ZMĚNOVÝ LIST č. 1

Stavba (veřejná zakázka): Velká Bíteš – vodovod a kanalizace ul. Chobůtky

Změna se týká těchto SO, PS: vodovod a kanalizace ul. Chobůtky

Umístění kanalizační odbočky pro napojení uliční vpustě u šachty Š1160.

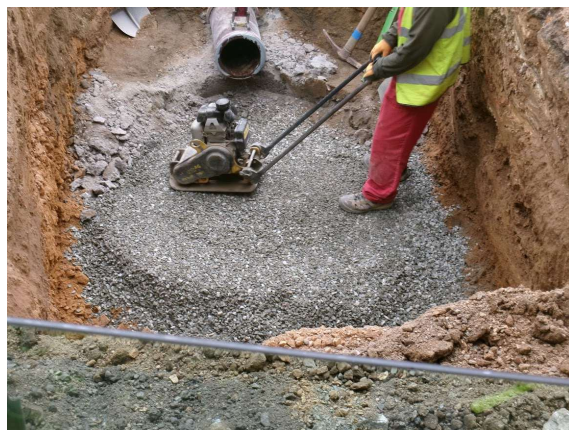
V rámci této stoky byla provedena odbočka pro uliční vpust KAM DN500/150 u šachty Š1160 a dále nová odbočka KAM DN250/150 pro č.p.: 256.
